Automatic Hi-Fi Record player 22AF674/00

# Service mededeling

Type 22 AF 674

Betr. wijziging van de draaitafel en aandrijfplaat.

Fig. 9

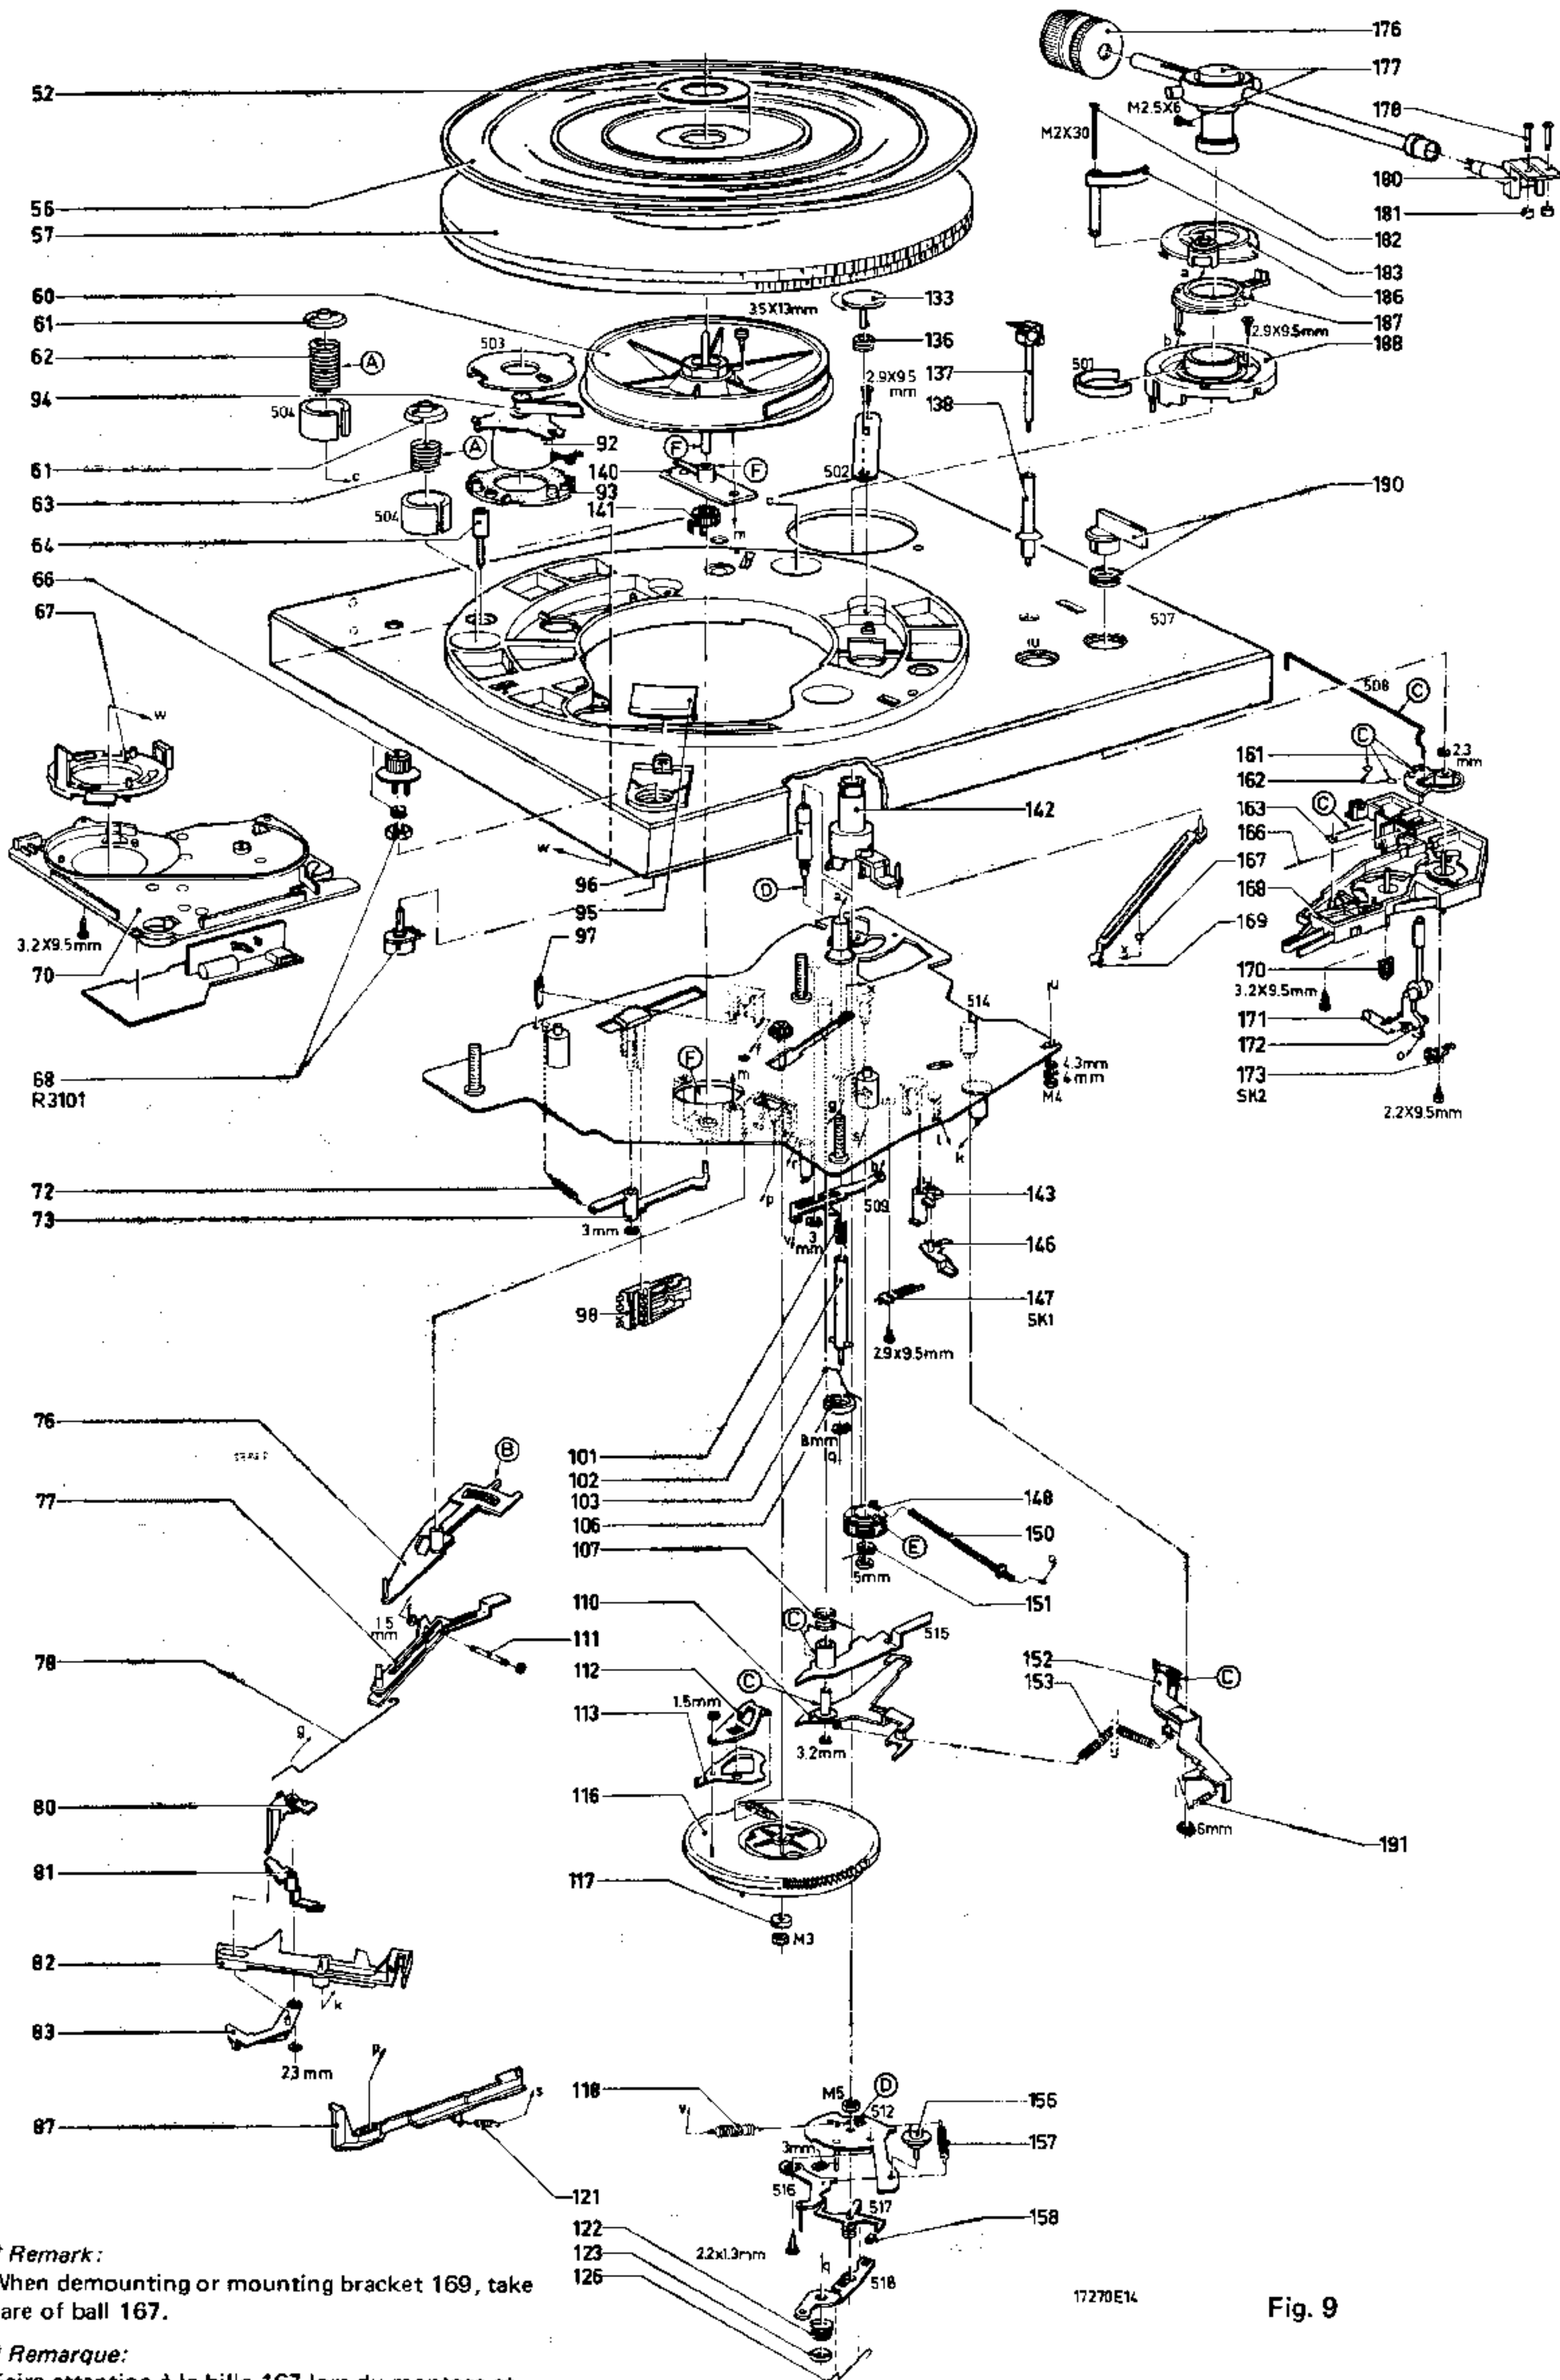
De draaitafel (57) en aandrijfplaat (60) zijn als volgt gewijzigd :

De oude draaitafel en aandrijfplaat hadden een zeshoekige centrering.

De nieuwe draaitafel heeft een centraal gat en de zeshoek op de aandrijfplaat is vervallen.

Bestelnummers :

Nieuwe draaitafel	4822	528	10399
Nieuwe aandrijfplaat	4822	532	51171

1. De oude en nieuwe uitvoering kunnen niet onderling worden uitgewisseld.
2. De oude draaitafel en het oude vliegwiel worden normaal geleverd.
